NYE AKER

MEDVIRKNING PULJE 3.2 - MØTE 3

GRUPPE X - POLIKLINIKK OG DAGBEHANDLING

TEMA FOR MØTE 3

S5 - 04.02.166 Dagplass, medisin, 2 plasser

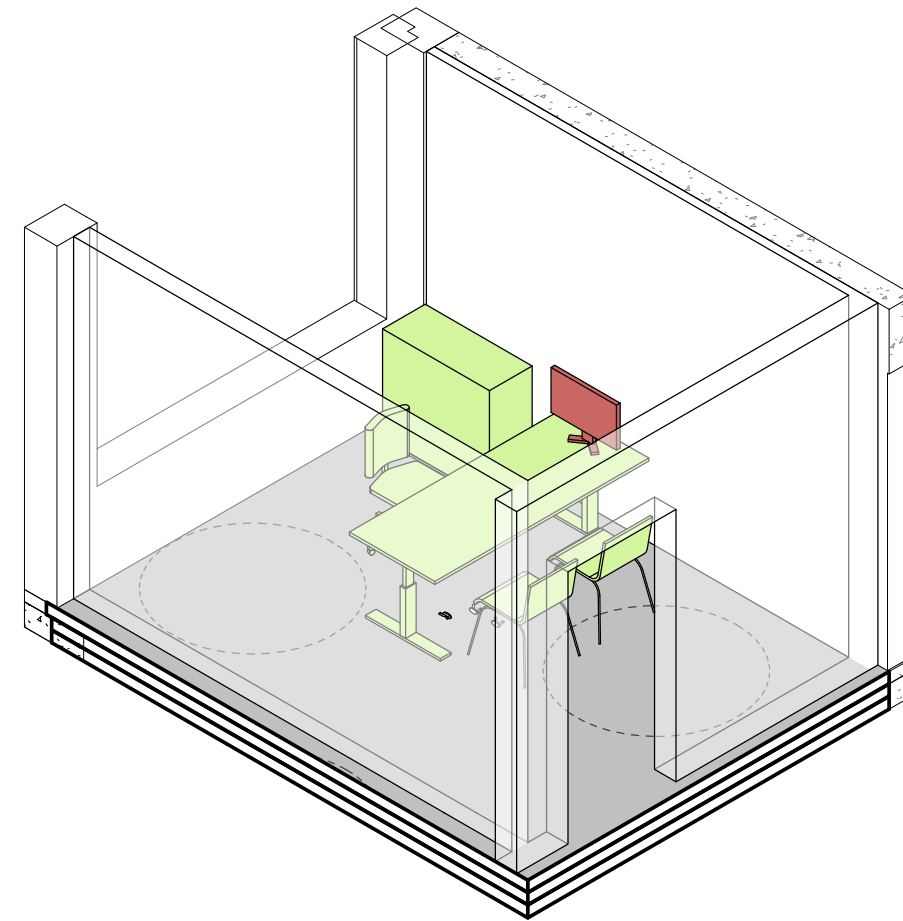
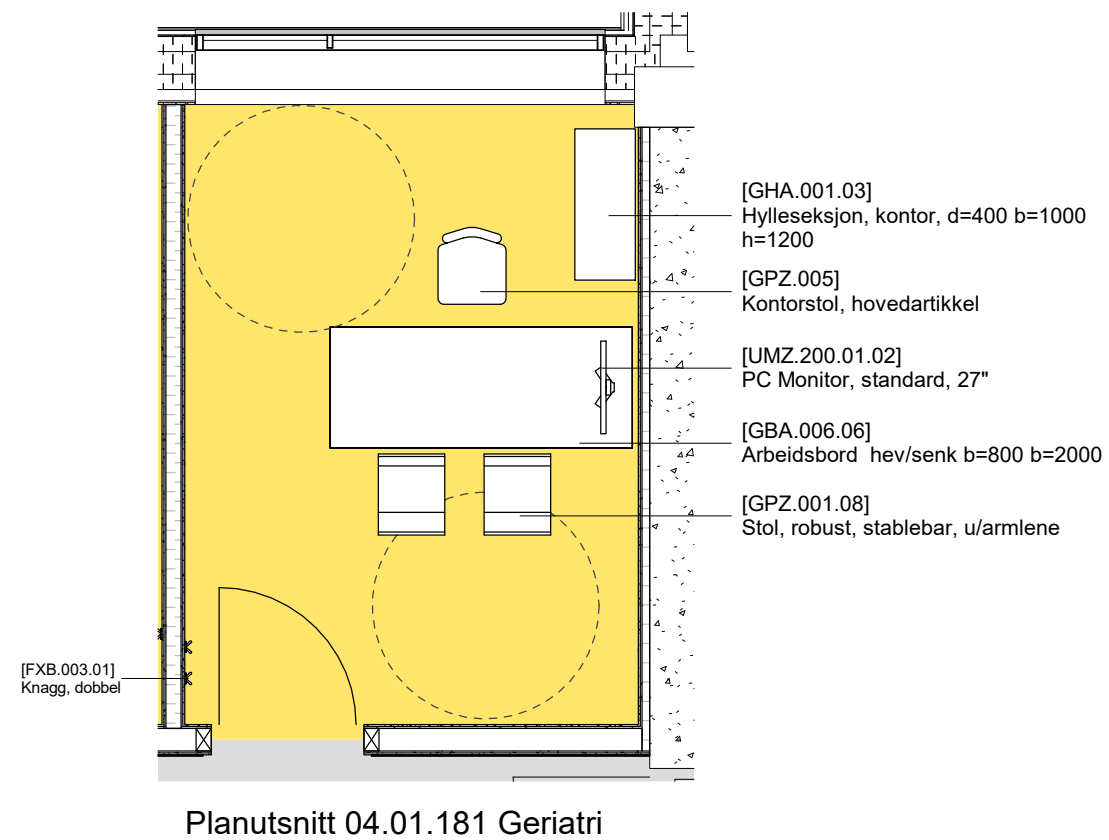
Spørsmål:
- Er det behov for besøksstoler ved hver plass?

S6 - 04.01.181 Undersøkelse og behandling, prepol,
samtale/geriatri

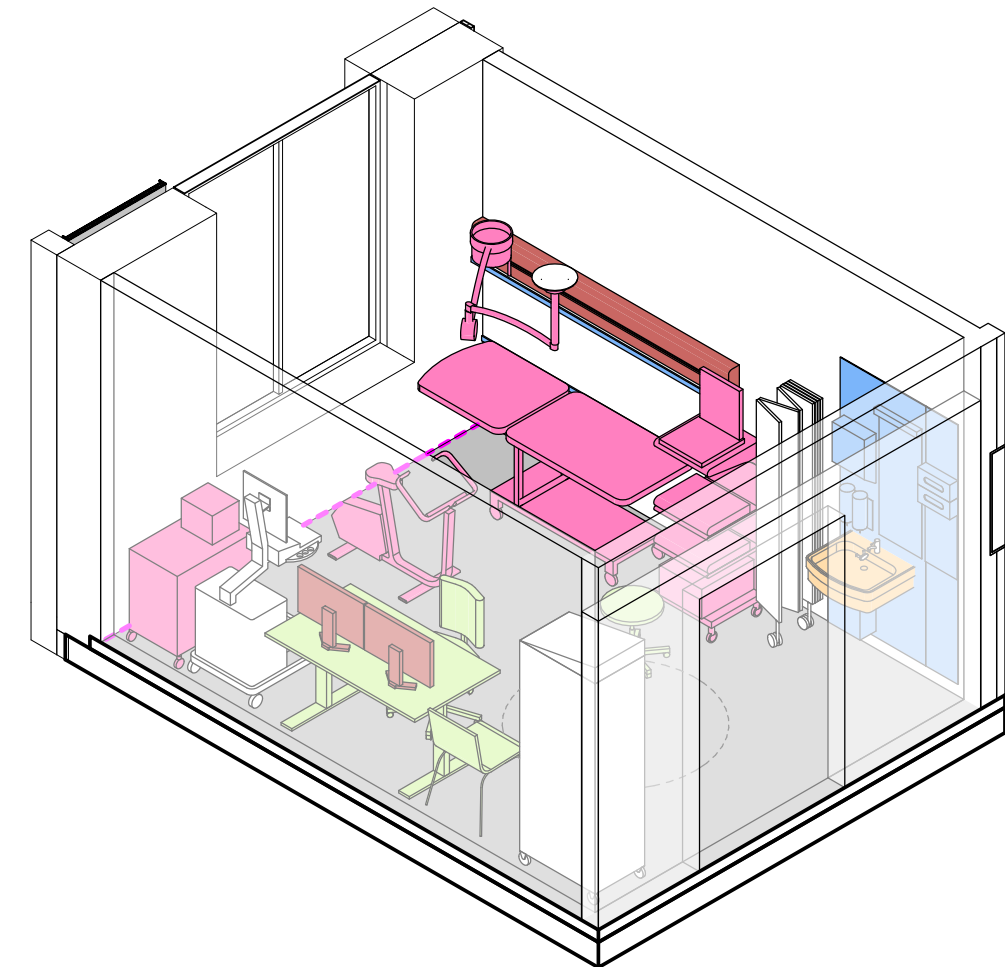
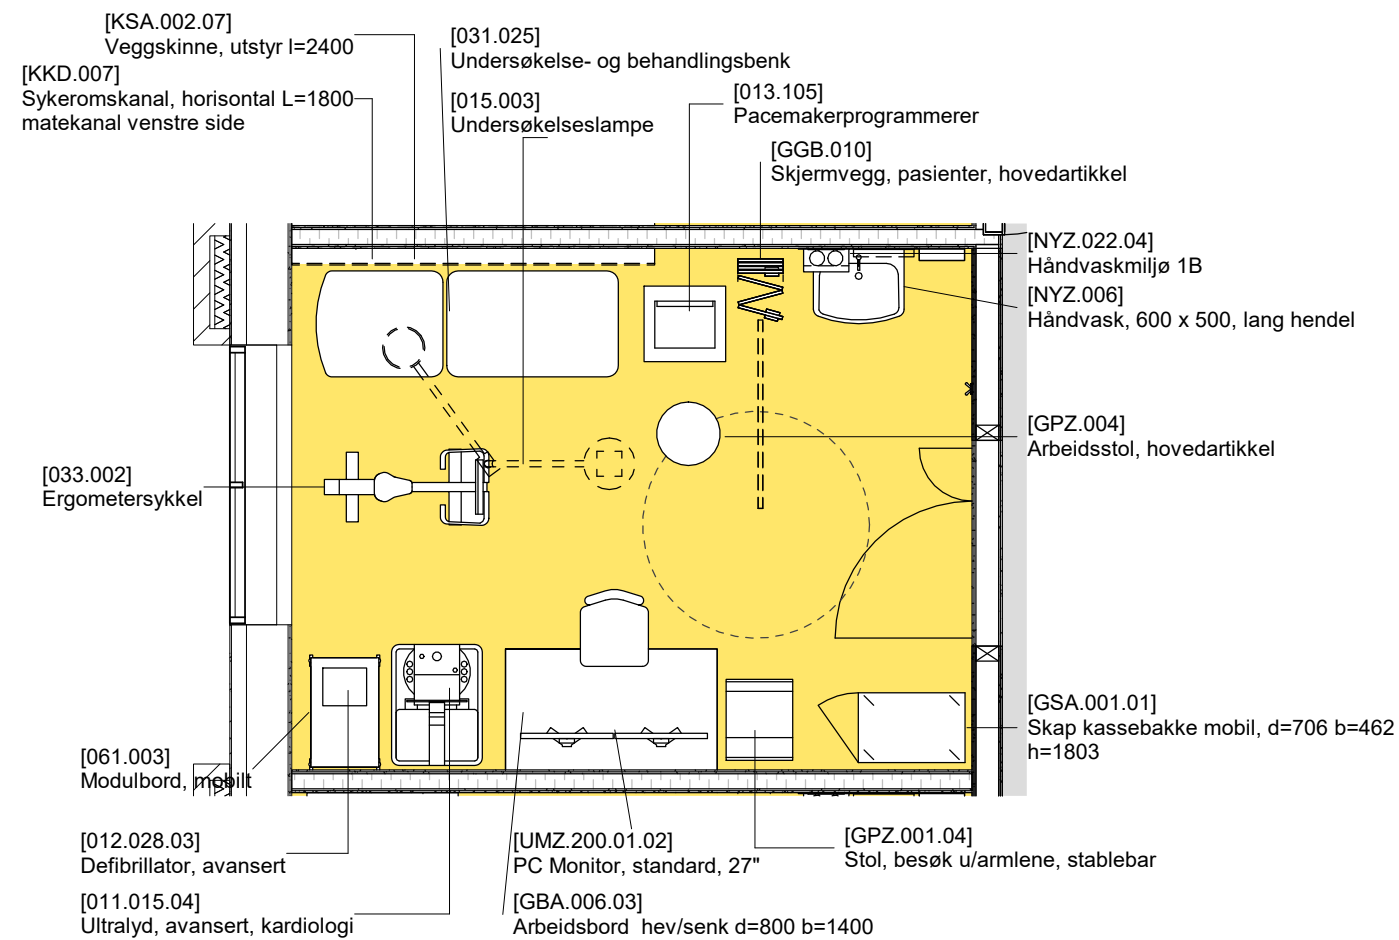
- Er utstyr og innredning hensiktsmessig basert på rommets funksjon?

S7 - 04.01.005 Undersøkelse og behandling, hjerte AKG

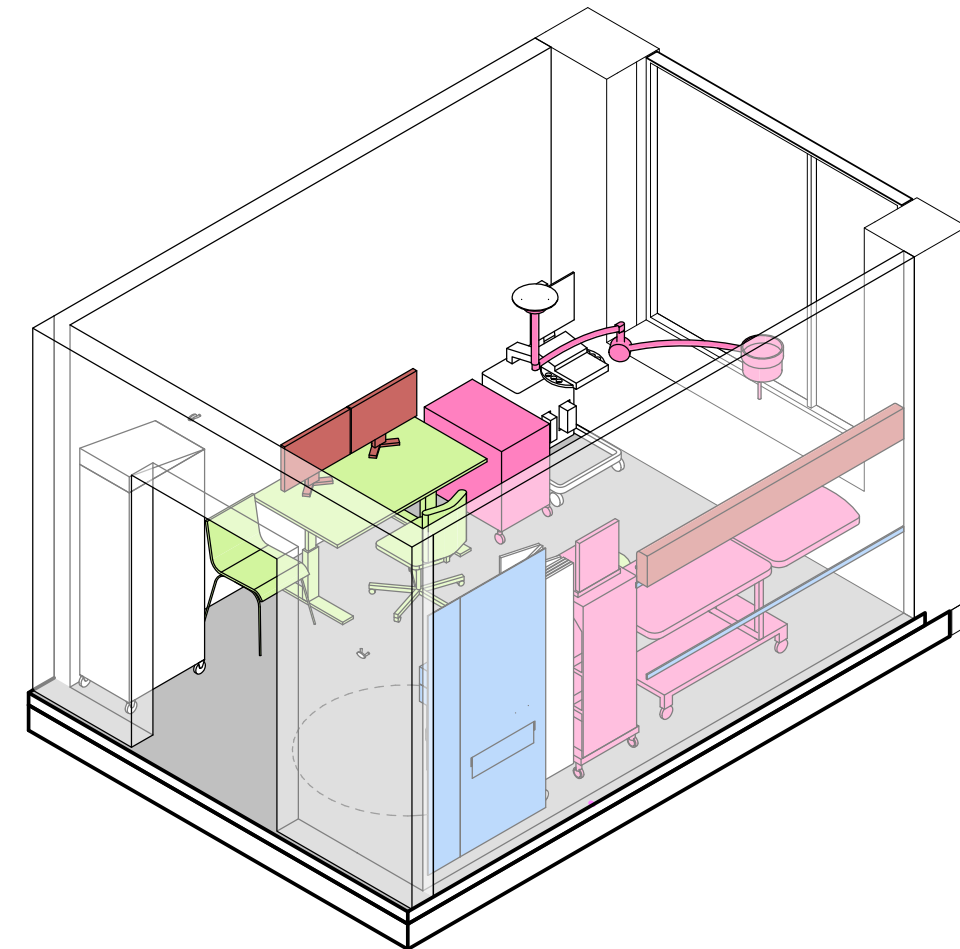
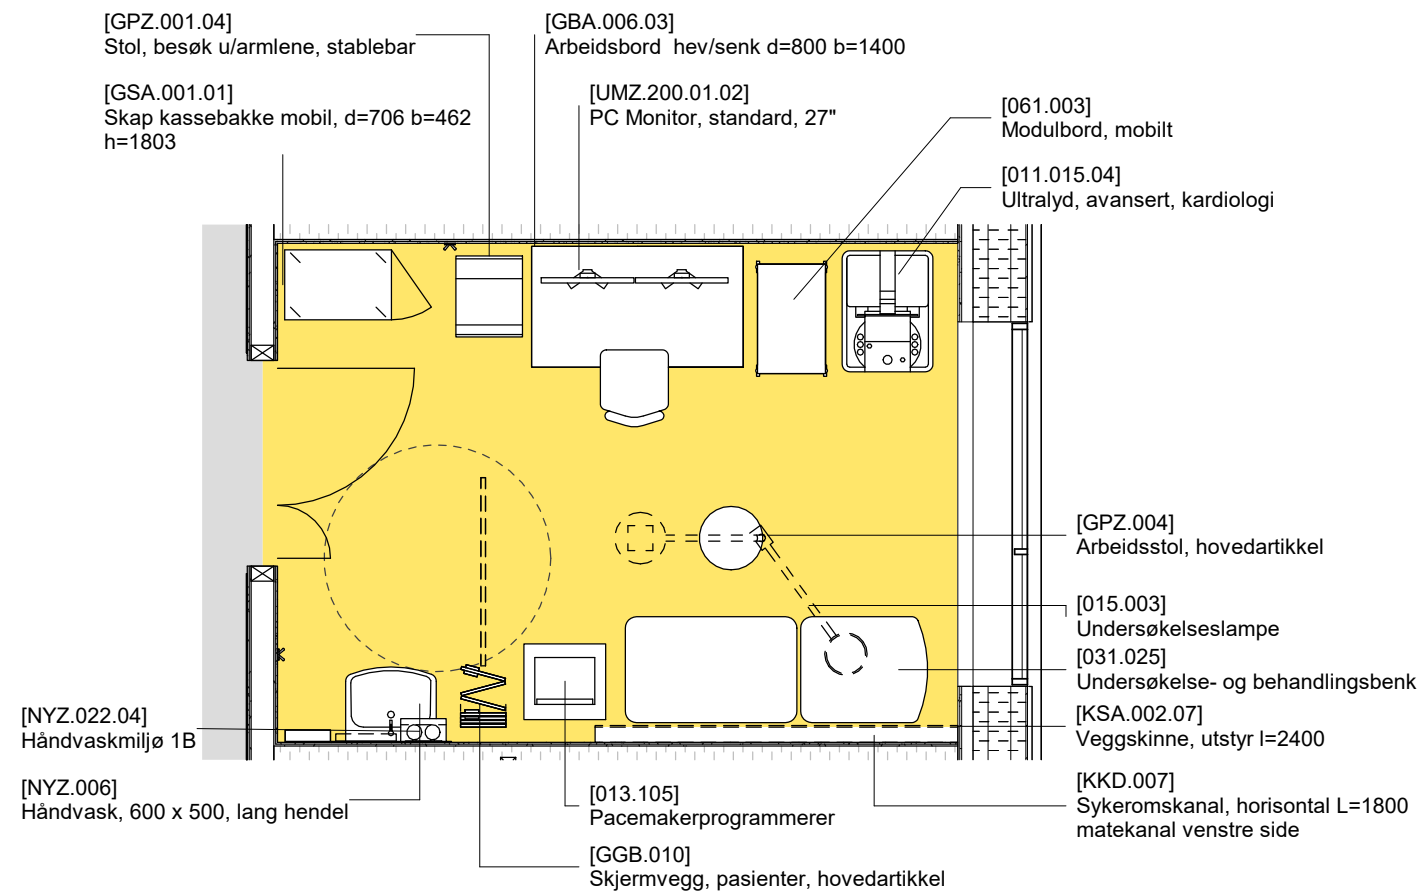
- Skal det være undersøkelsesbenk og undersøkelseslampe i tillegg til AKG sykkel?
- Det er mye utstyr som skal inn i dette rommet, kan man se på en prioritering av utstyr. Det foreslås kun en besøksstol. Kan arbeidsbordet reduseres til et mindre og mobilt?

S8 - 04.01.010 Undersøkelse og behandling, hjerte ekko PM ktr

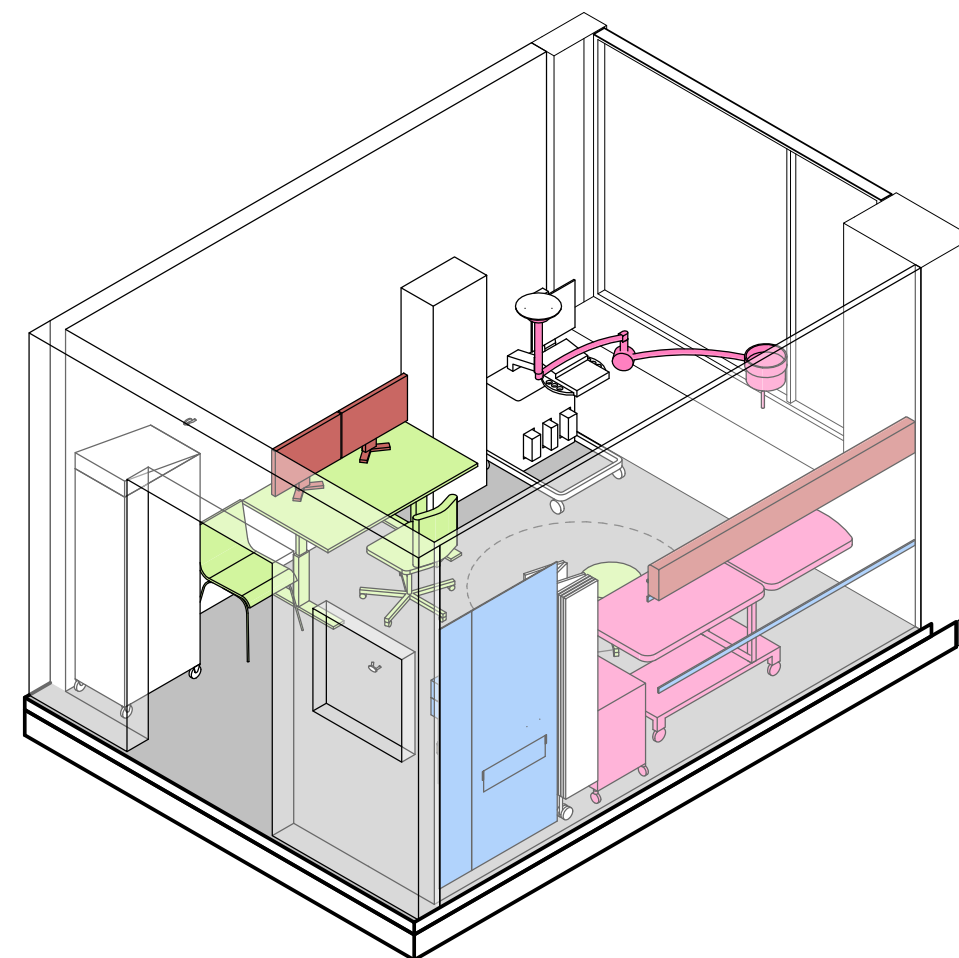
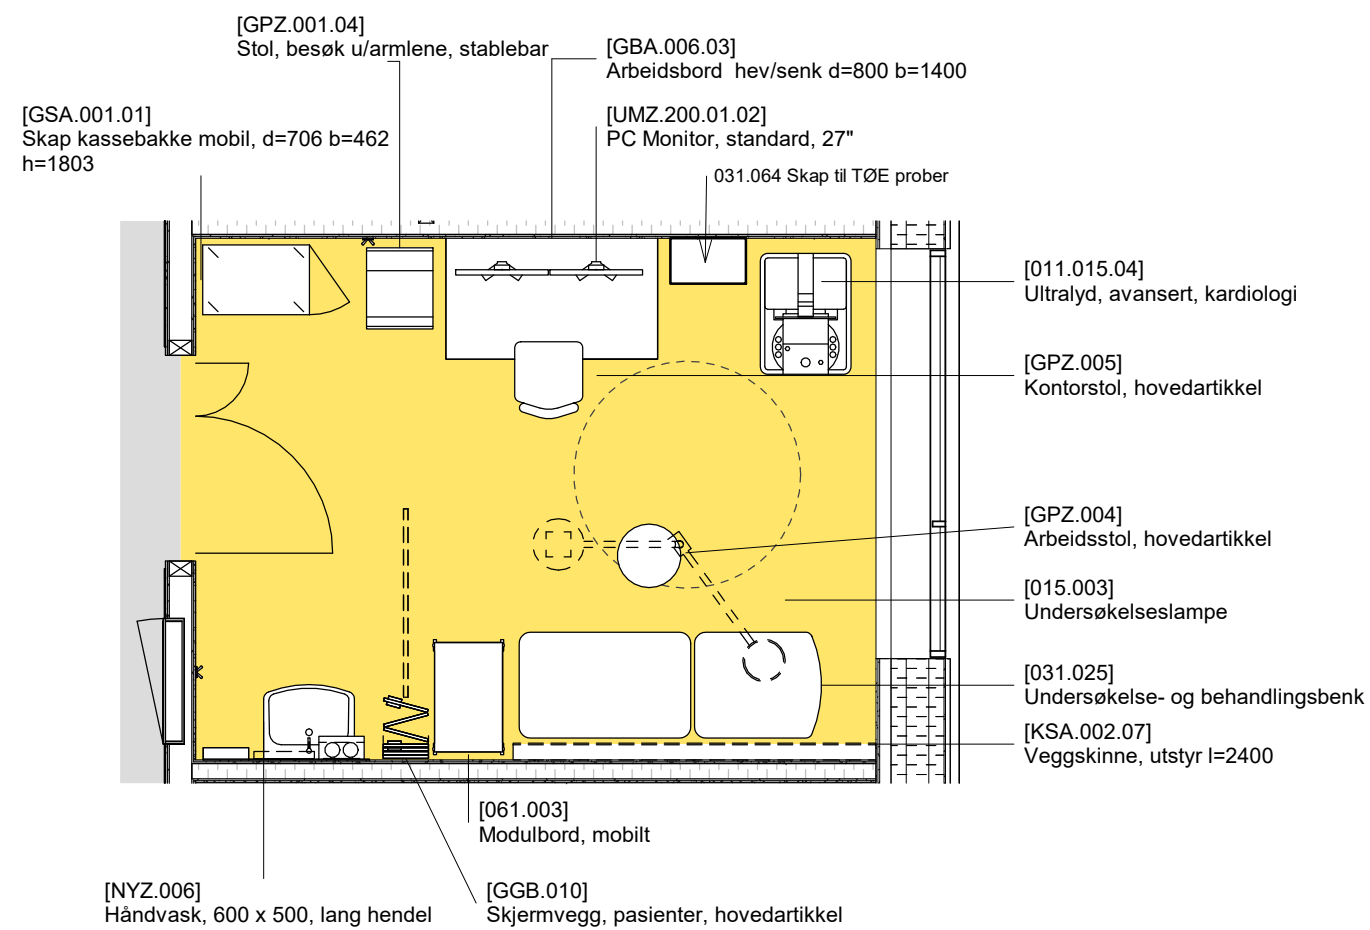
- Det er mye utstyr som skal inn i dette rommet, kan man se på en prioritering av utstyr. Det foreslås kun en besøksstol. Kan arbeidsbordet reduseres til et mindre og mobilt?

S9 - 04.01.016 Undersøkelse og behandling, hjerte ekko TØE

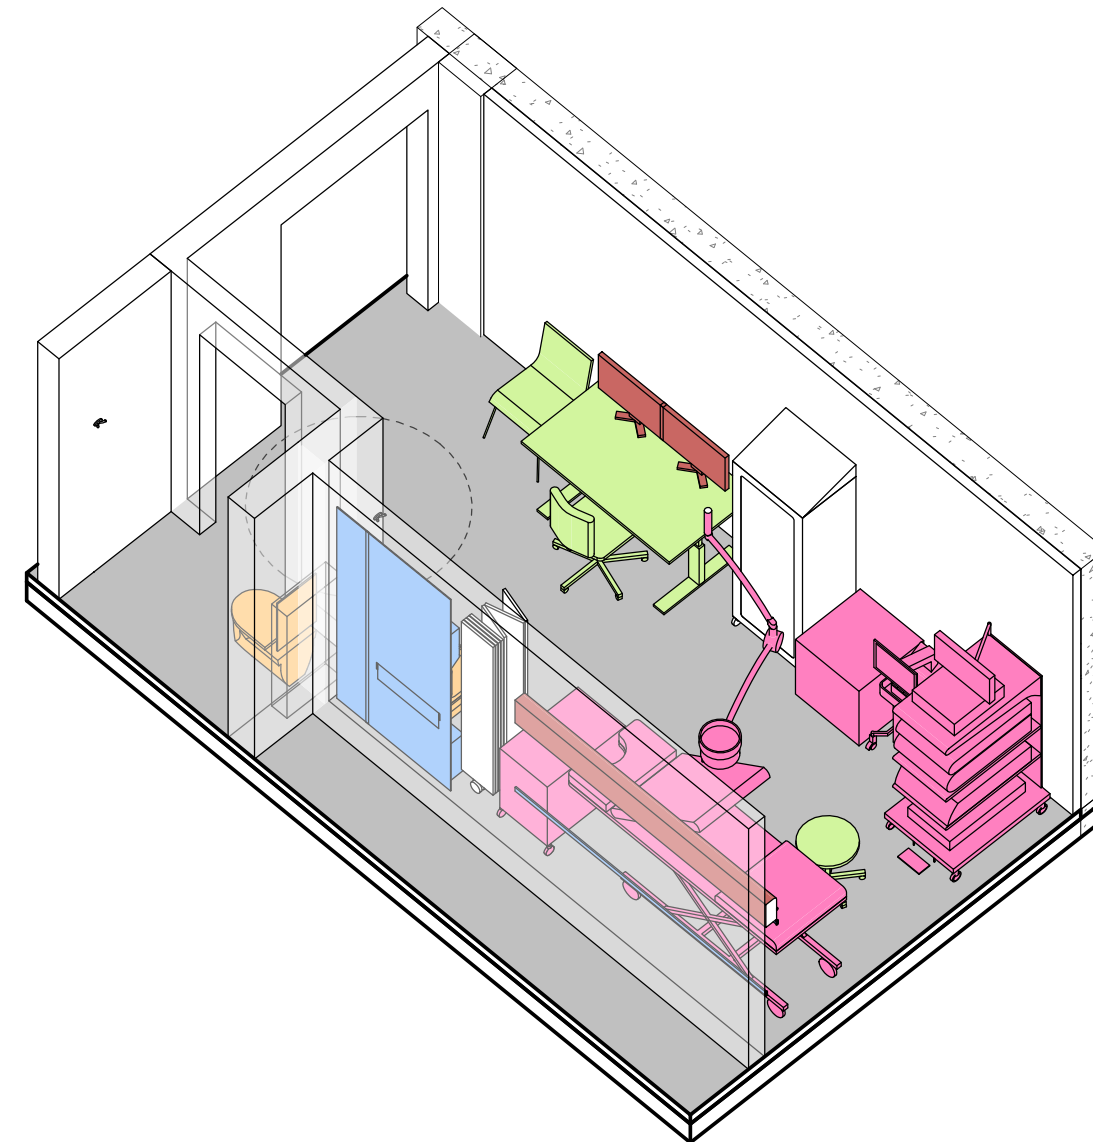
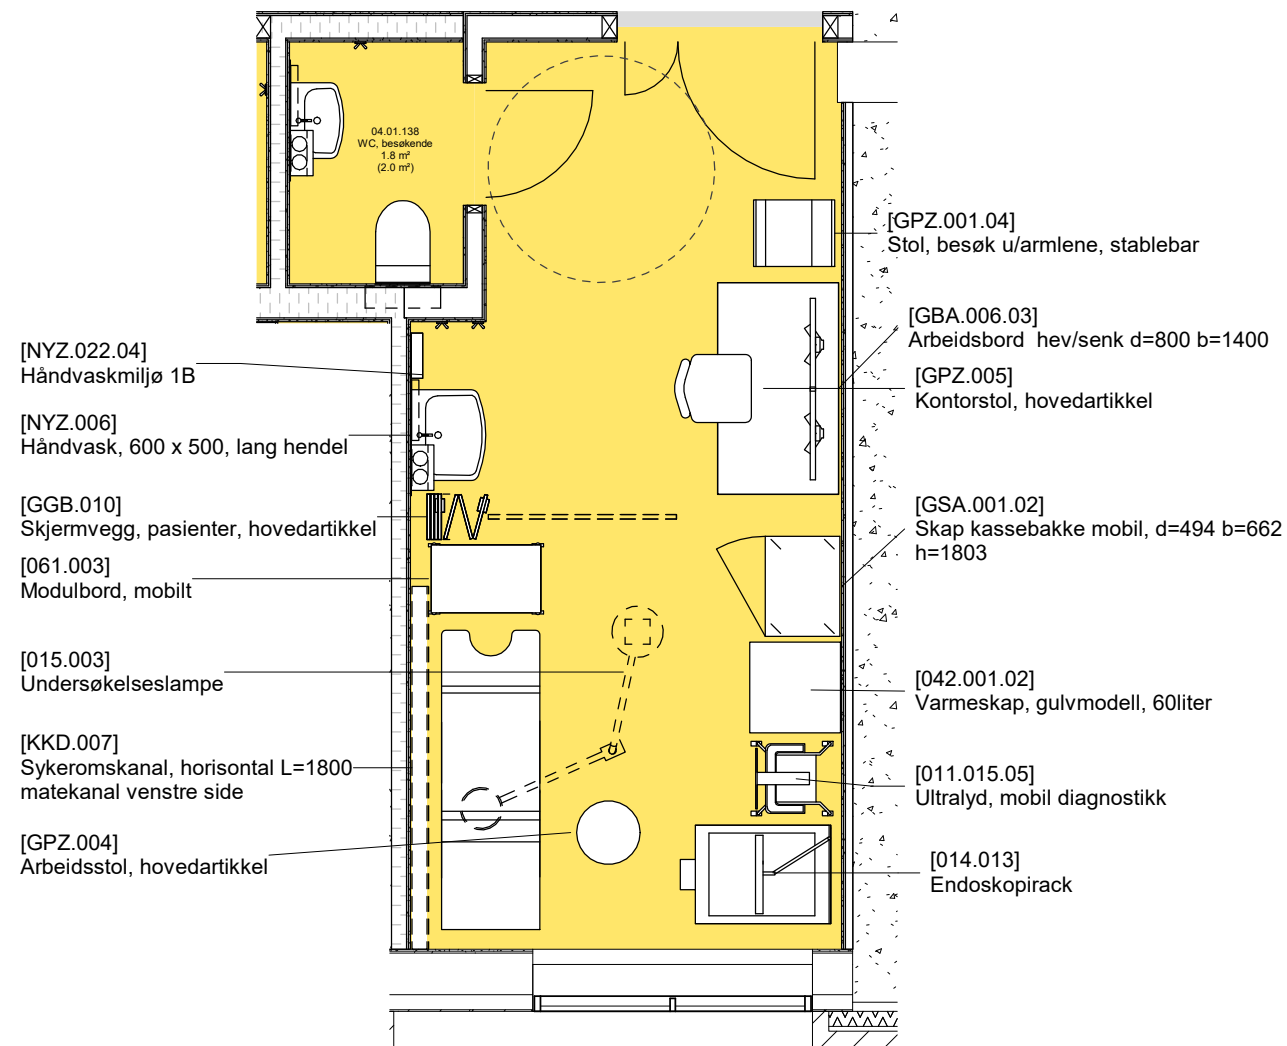
- Det foreslås å fjerne en besøksstol for å få plass til skap til TØE prober
